改善箇所説明図

排気管(フロント)

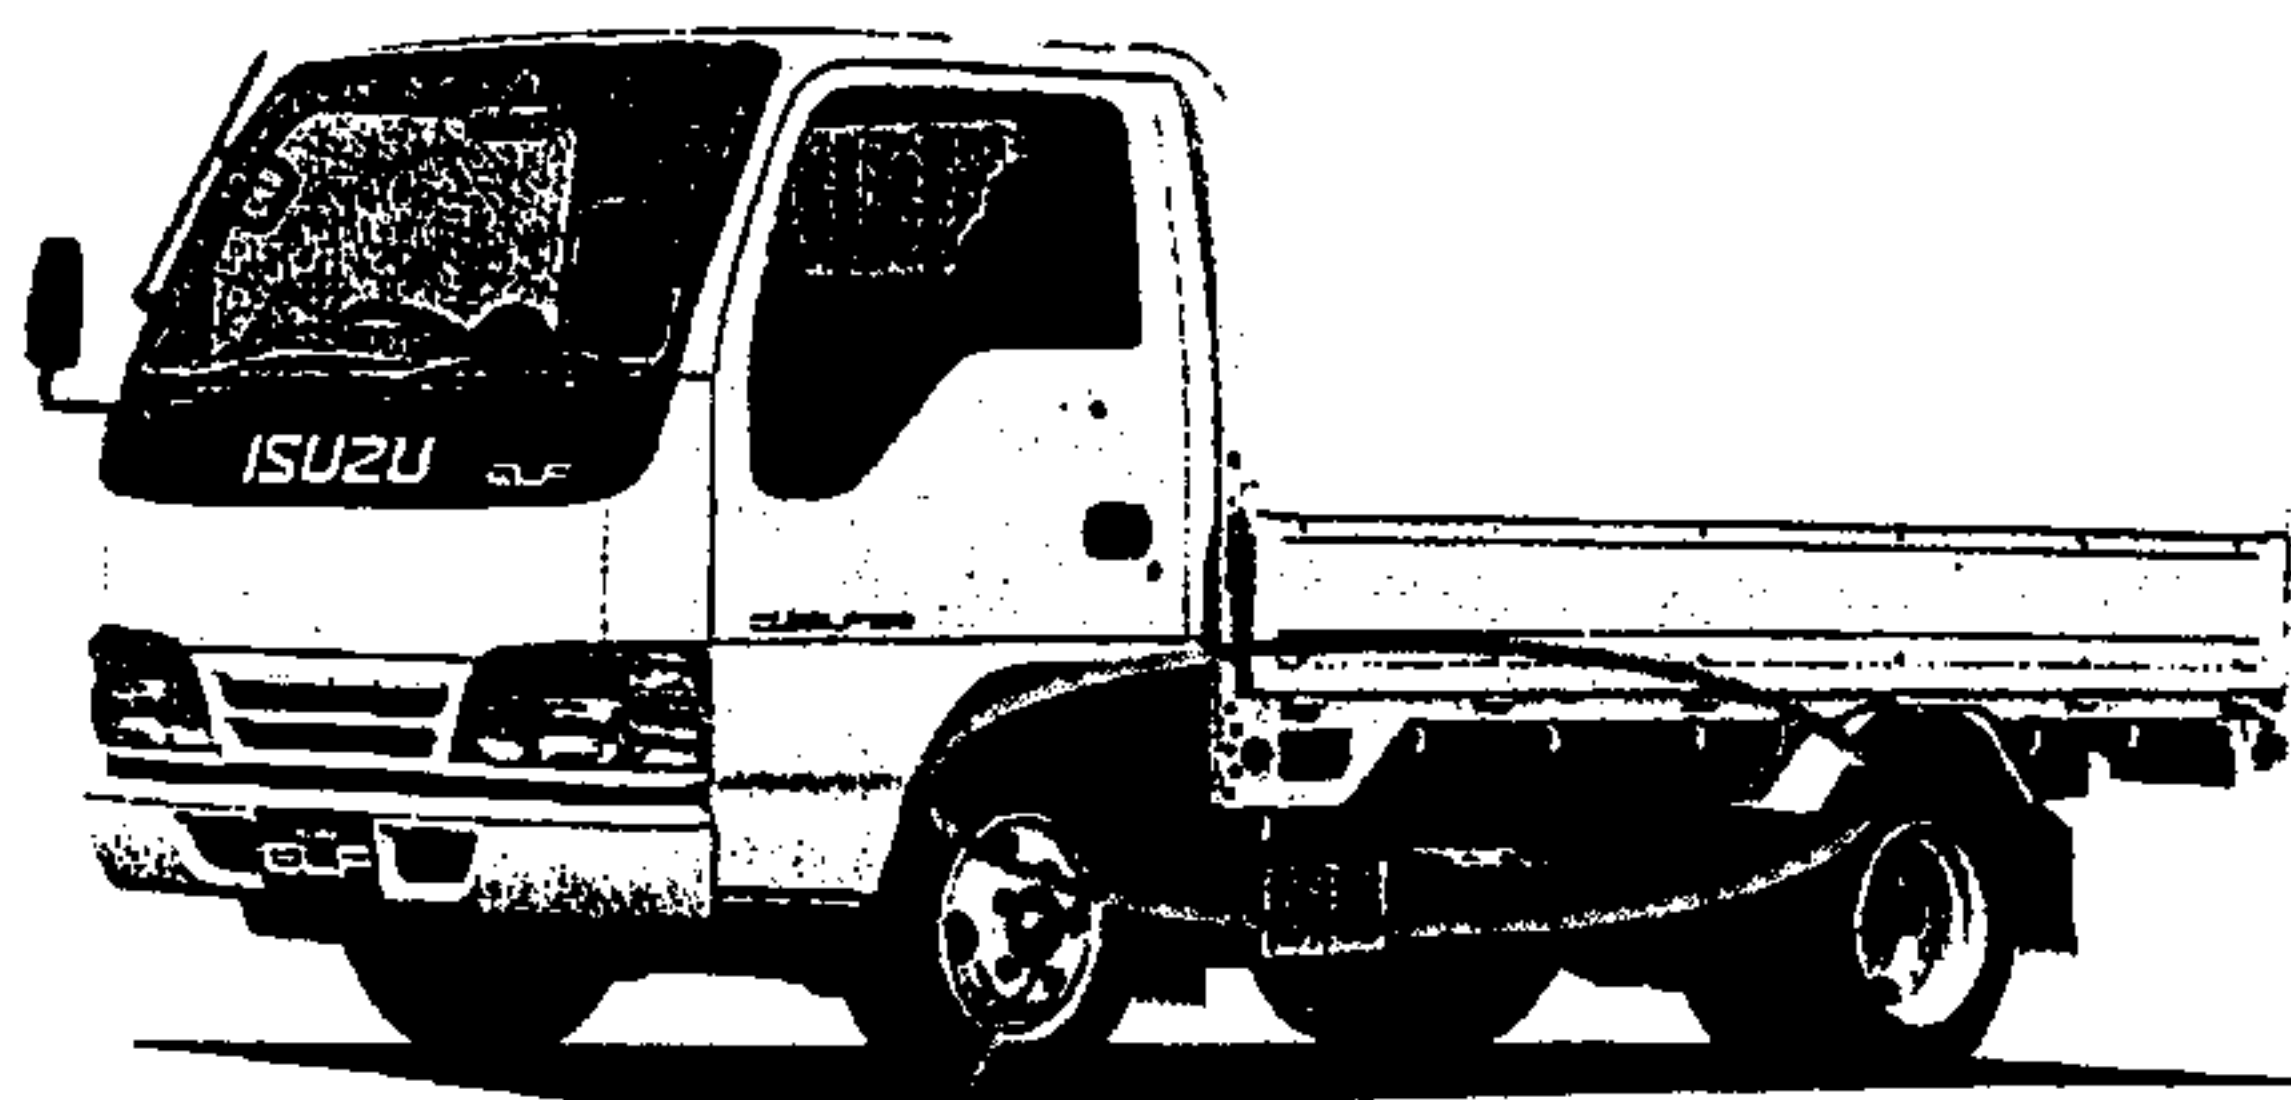
不具合発生箇所

交換修理用の排気管において、標準より肉厚の薄い管を使用して製造したため、排気管の強度が不足しているものがある。そのため、そのまま使用を続けると、排気管が損傷し、騒音が増大するおそれがある。

改善の内容：装着されている排気管を確認し、該当するものは良品と交換する。

リコール対象の識別方法

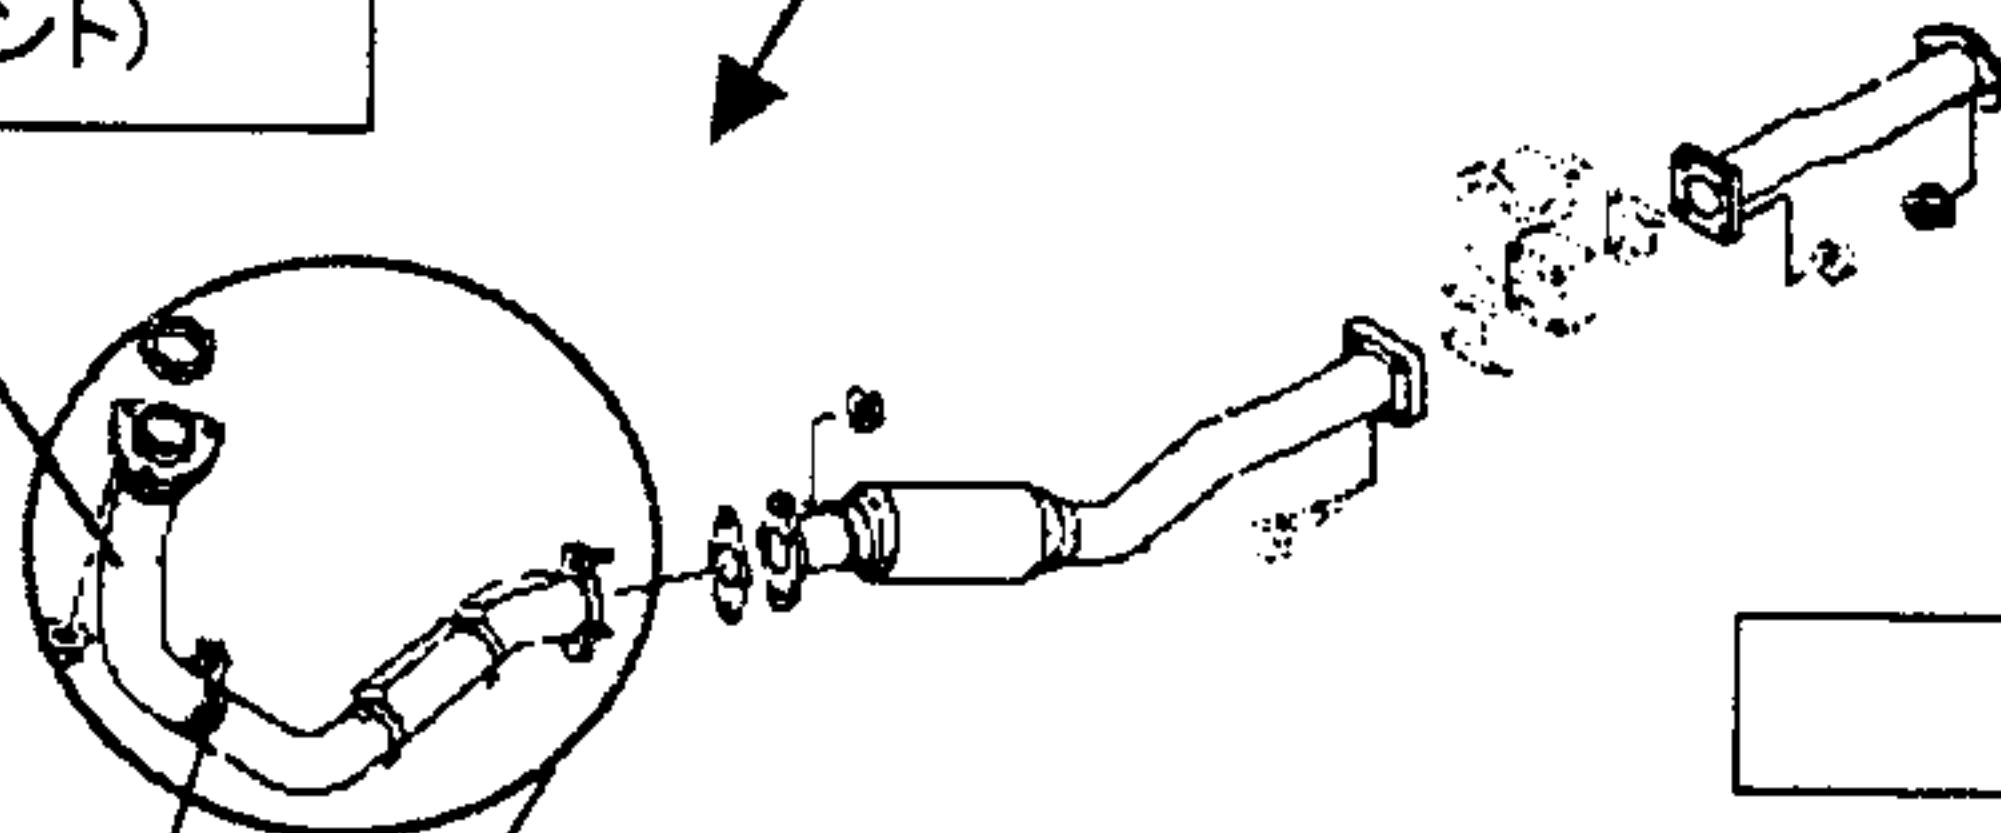
クランプ端面

固定クランプの形状を確認し、クランプ端面が凸形状のものが対象となる。

識別：点検及び交換作業実施済車の右ストラットバー側面に黄色ペイントを塗布する。
